Controlebezoek - Periodiek [Hfst 6.5]

Verslagnummer:
22/22122025/54397/62316/3

Inspectie adres: Leuvensestraat 30, 3200

Type lokalen: Wassalon

Eendraadschema en situatieplan

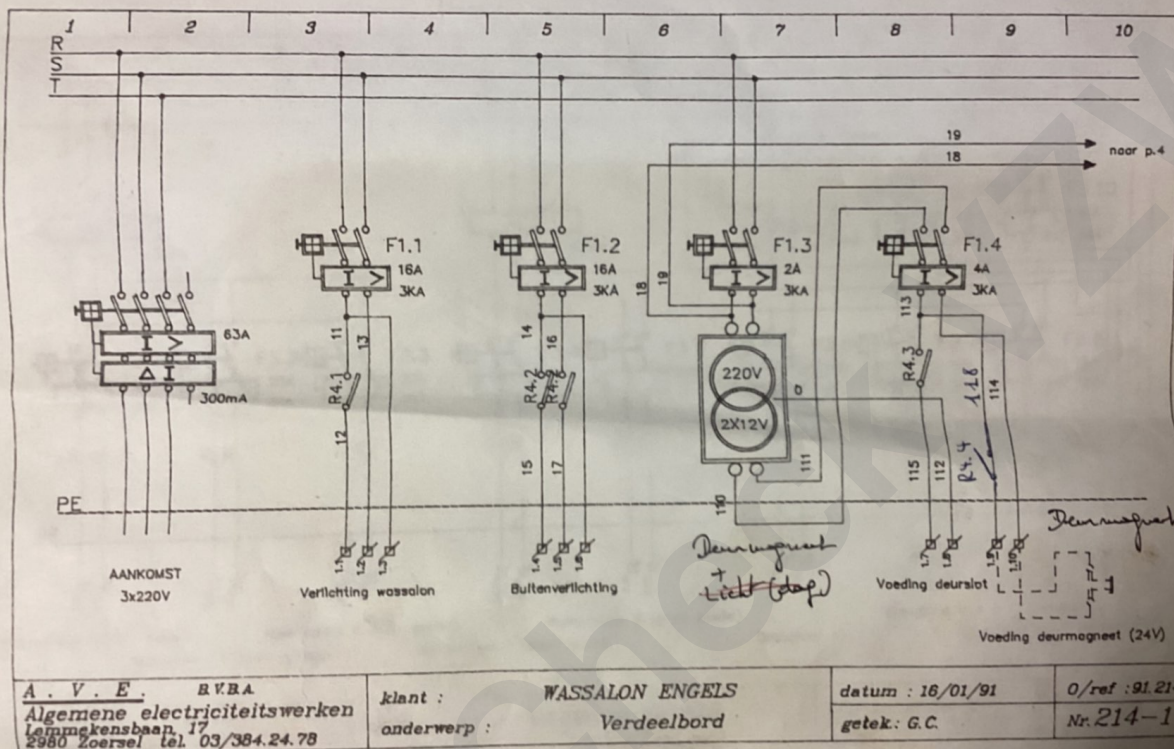
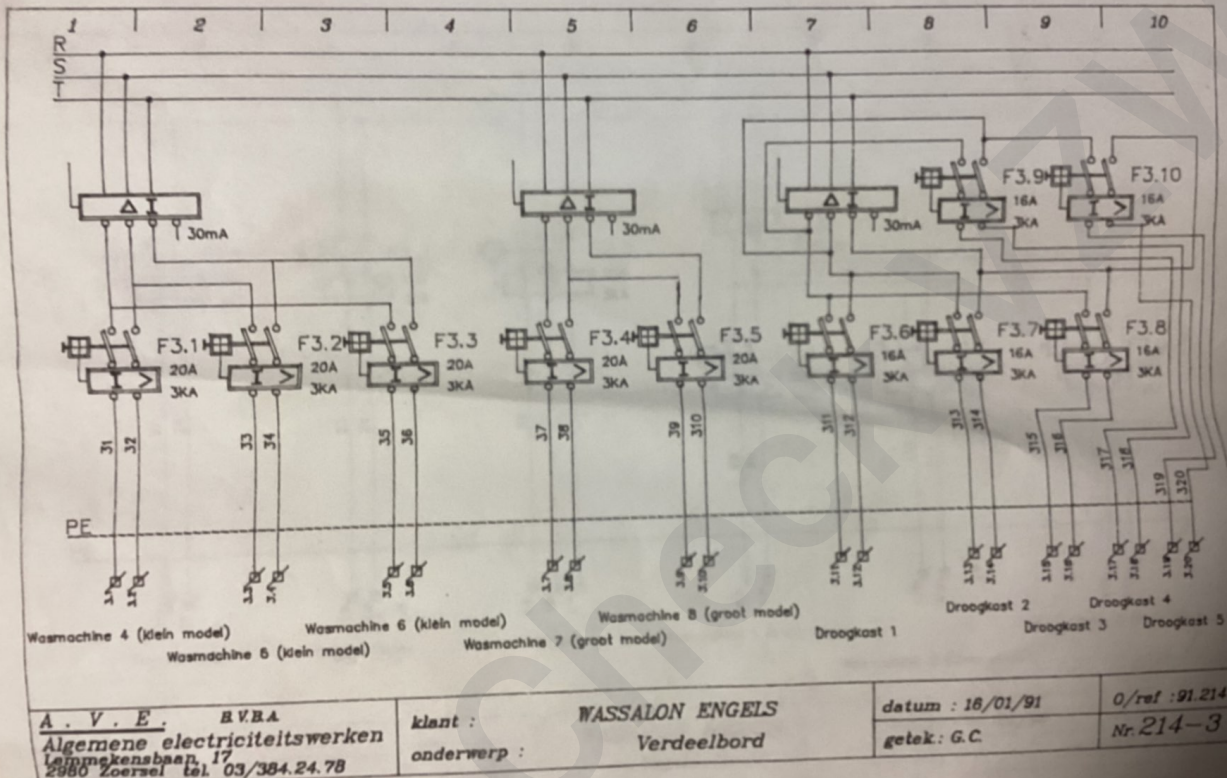
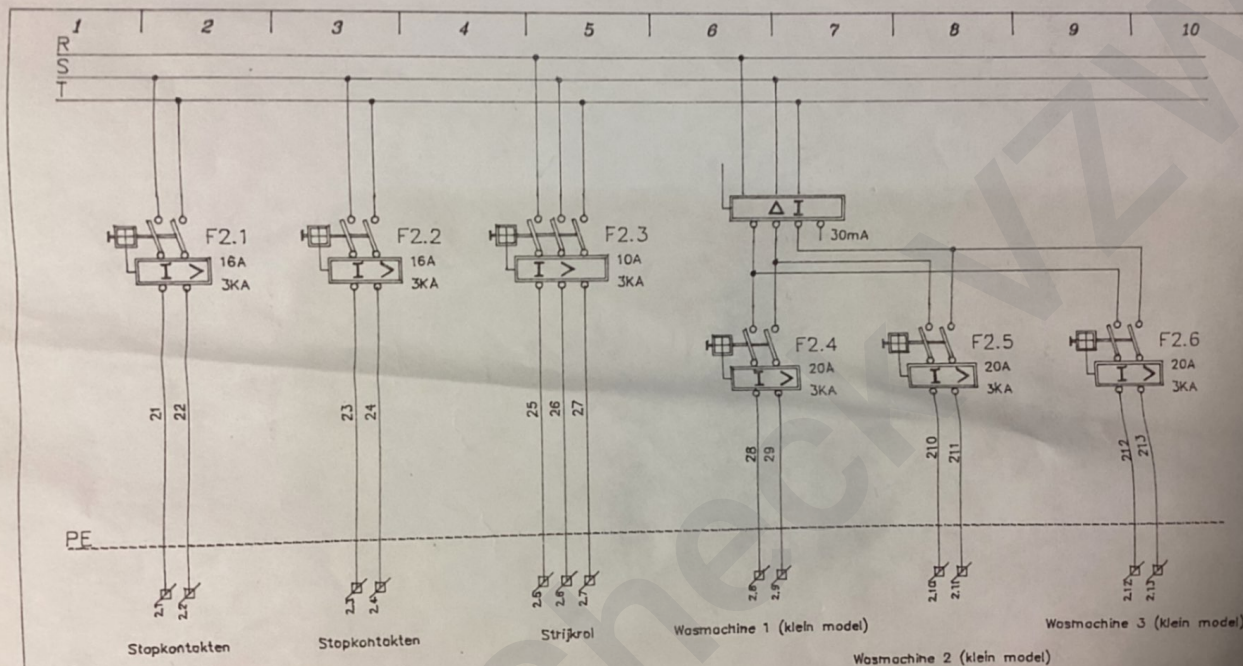
- Het eendraadschema en situatieplan zijn niet aanwezig. - oAfd 3.1.2.1
- Extra opmerking: Onvolledig
- Het eendraadschema en situatieplan komen niet overeen met de werkelijkheid. - Afd.3.1.2

- De schema's zijn niet aanwezig of niet correct. Wij kunnen niet uitsluiten dat er geen nieuwe inbreuken zullen zijn bij het voorleggen van de (nieuwe) schema's.
- Er ontbreekt essentiële informatie over het elektrisch materiaal om te oordelen over de veiligheid die het zou moeten garanderen.
- De schema's zijn aan te passen in functie van de aanpassingen om de installatie conform te maken.
- We raden aan de dienstspanning aan te duiden op het elektrisch bord.
- Keuring gebaseerd op verkregen info van eigenaar/verantwoordelijk installatie.
- Bij een vernieuwing van de elektrische installatie, zullen de afwijkingen niet meer van toepassing zijn.
- Door gevolg te geven aan de hoger vermelde inbreuken, is het mogelijk dat er bij een volgend onderzoek bijkomende inbreuken aan het licht komen.
